VKPC 81215 – OE/SKF zmena konštrukcie vodnej pumpy

SEAT Arosa, Cordoba, Ibiza II/III 1.0, 1.4
VW Caddy II, Polo, Lupo 1.0, 1.4

OE čísla: 030 121 008 C, 030 121 005 S

VKPC 81215

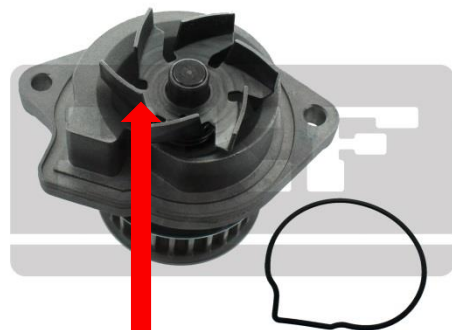
V súlade s OE došlo ku zmene konštrukcie vodnej pumpy SKF VKPC 81215 od šarže výroby 064N. Došlo ku zmene materiálu vrtulky a tesnenia. Zmena sa samozrejme dotýka aj kompletných rozvodových sád s pumpou: VKMC 01106-1 a VKMC 01107.

- Plastová vrtulka
- Papierové tesnenie

- Oceľová vrtulka
- Gumové tesnenie
